**TRAM
NETZ**

Ergebnisforum Tramprojekt Claragraben

11.05.2026

Lineares Gestaltungsprinzip

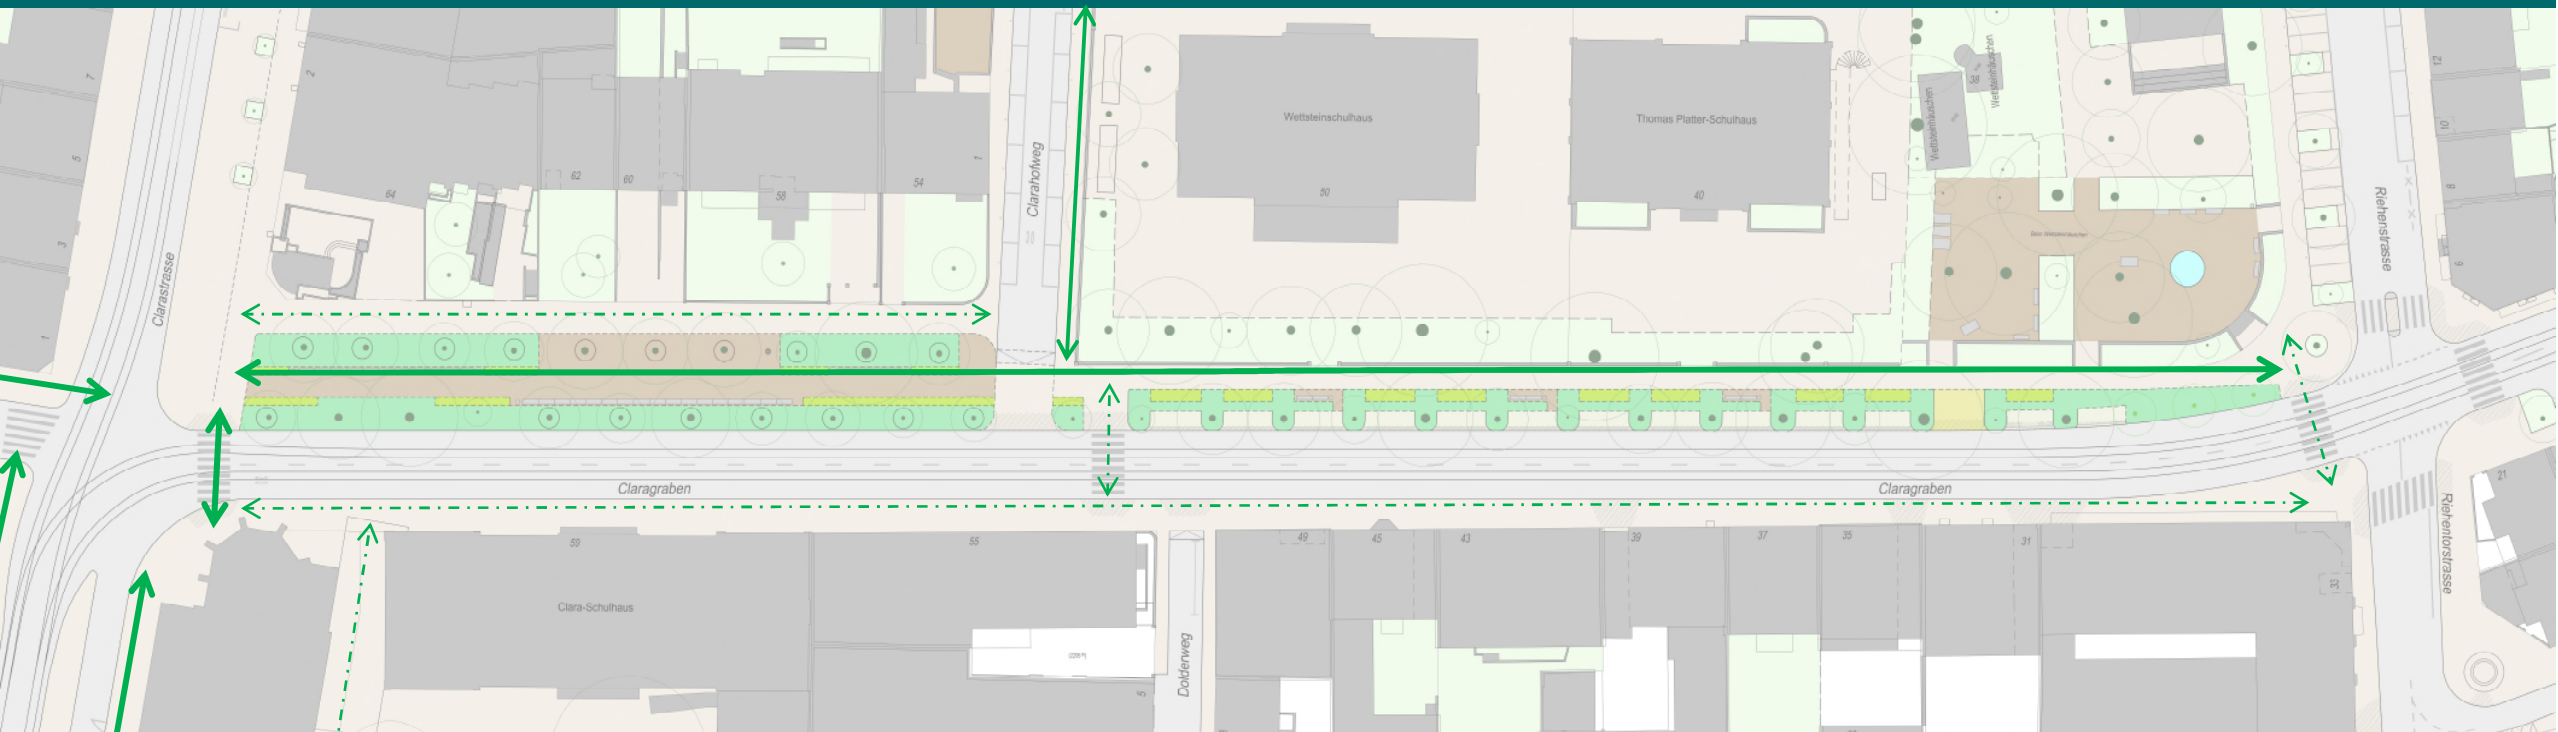
Der Grünraum ist zu ingenieurmässig-gerade-eckig vorgesehen. Zieht einen qualifizierten Landschaftsarchitekten bei, der auch mit organischen Formen umgehen kann.

- Verschiedene Varianten wurden geprüft (auch organische)
- Lineare Lösung schafft Ordnung im engen Strassenraum
- Zurückhaltende Gestaltung stärkt Baumallee und Aufenthalt
- Die lineare Bepflanzung entlang von Strasse/Tram schafft eine klare Abgrenzung, erhöht die Schulwegsicherheit

4. Abschnitt Stadtnische

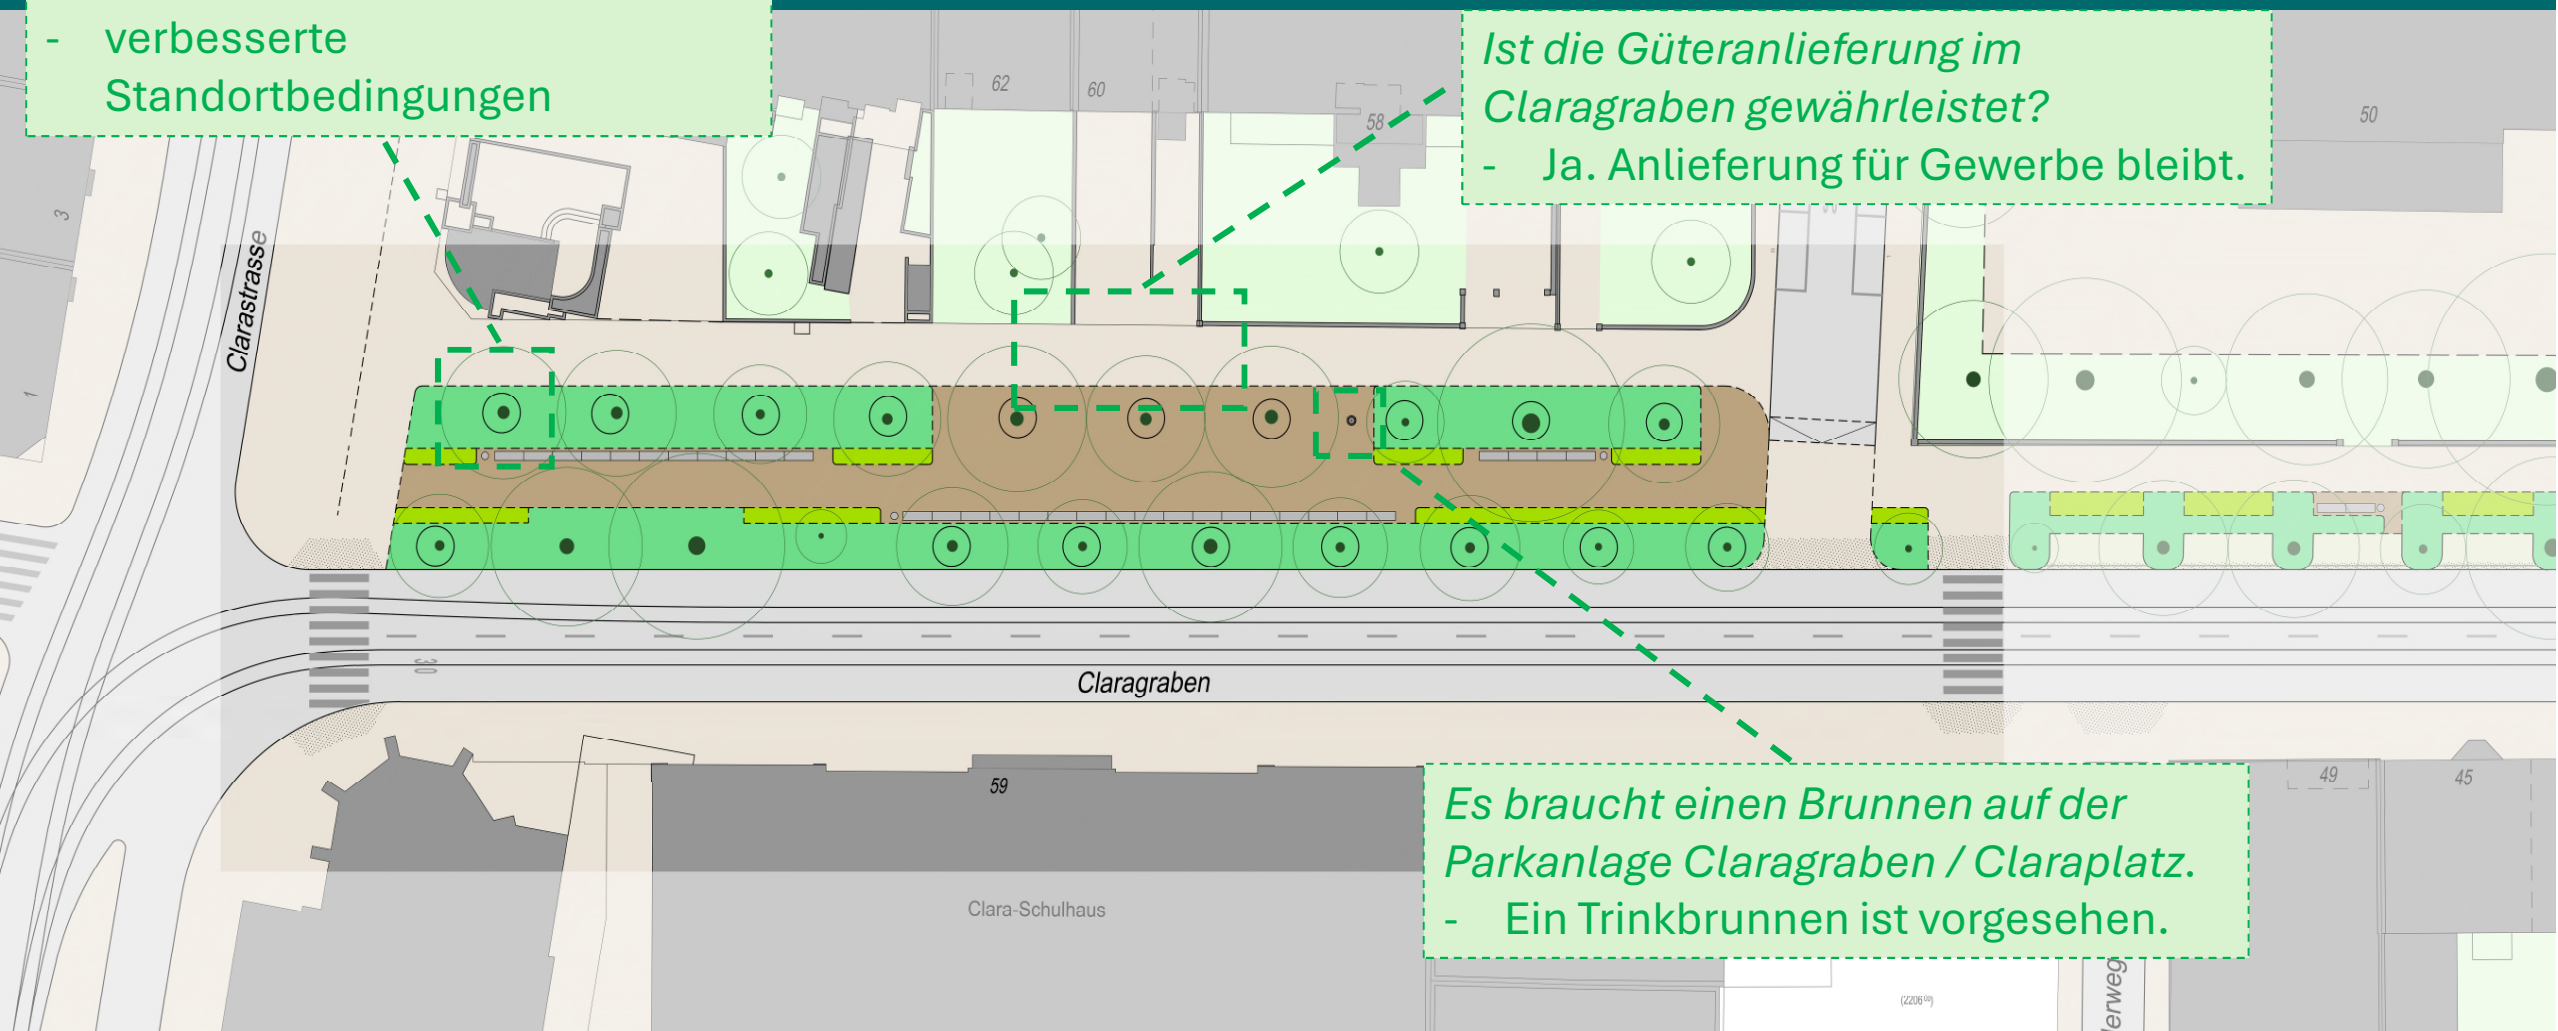
Was passiert mit der Baumallee?

Ist die Güteranlieferung im Claragraben gewährleistet?

Es braucht einen Brunnen auf der Parkanlage Claragraben / Claraplatz.

- Baumalle bleibt erhalten
- verbesserte Standortbedingungen

- Ja. Anlieferung für Gewerbe bleibt.

- Ein Trinkbrunnen ist vorgesehen.

Besser durch den Kreisel - Optimierung der Verkehrssituation

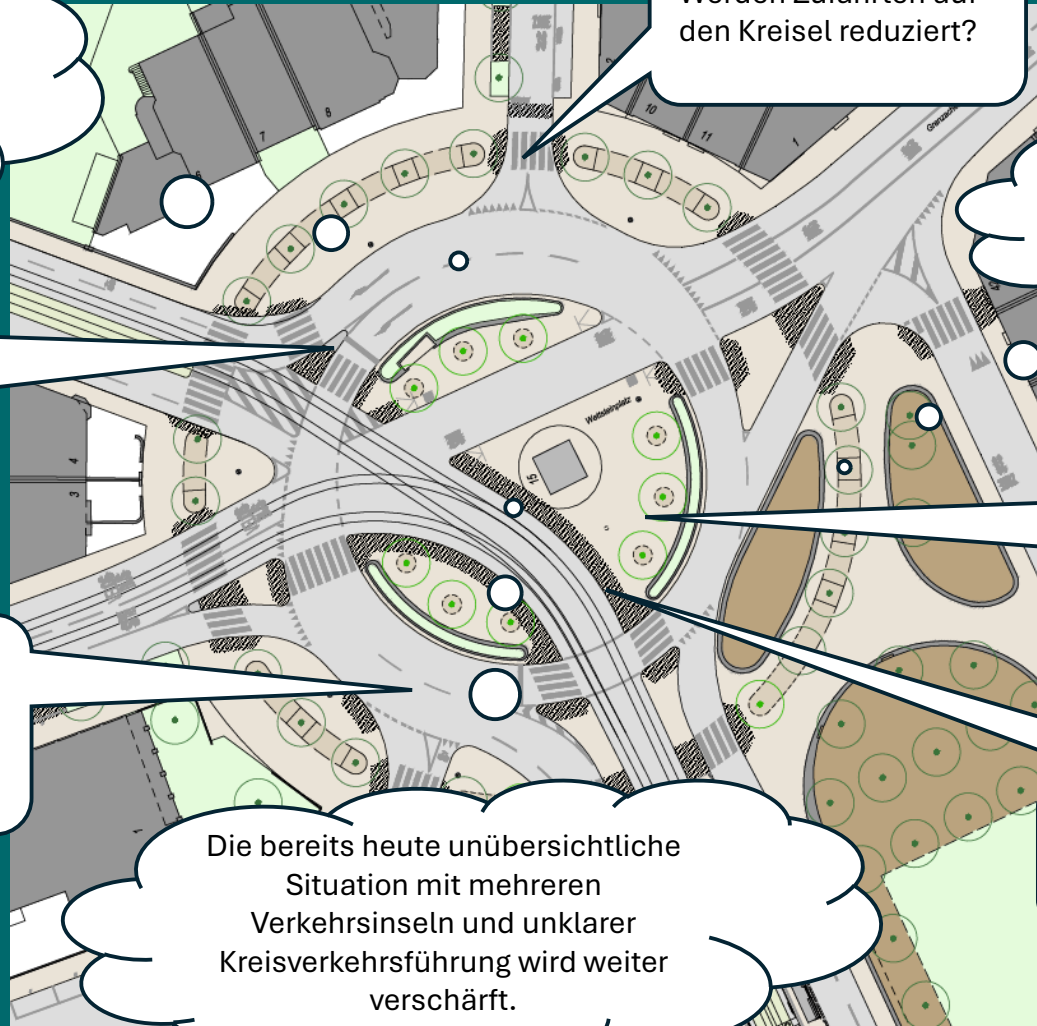
Wie soll der Anschluss am Wettsteinplatz funktionieren, da er bereits jetzt mit Verkehr und vielen Zufahrten hochbelastet ist?

Wurde angeschaut, wie der Wettsteinplatz im Vergleich zu heute sicherer und attraktiver für Fussgänger:innen gemacht werden kann?

Wenn weniger MIV bis 2037, braucht es auch keine zweispurige Autoführung. Bitte macht stattdessen sichere Velowege.

Die bereits heute unübersichtliche Situation mit mehreren Verkehrsinseln und unklarer Kreisverkehrsführung wird weiter verschärft.

Werden Zufahrten auf den Kreisel reduziert?

Warum gibt es keine Verbesserung für Velosicherheit trotz Veloinitiative? Nutzt die Chance, wenn sowieso alles umgebaut wird!

Weshalb wird beim Wettsteinplatz kein holländischer Kreisel geplant

- Überarbeitung Teilrichtplan Velo
- Sichere Fussgängerübergänge
- Annahme Gegenvorschlag zur Veloinitiative
- Prüfung einstreifiger Kreisel
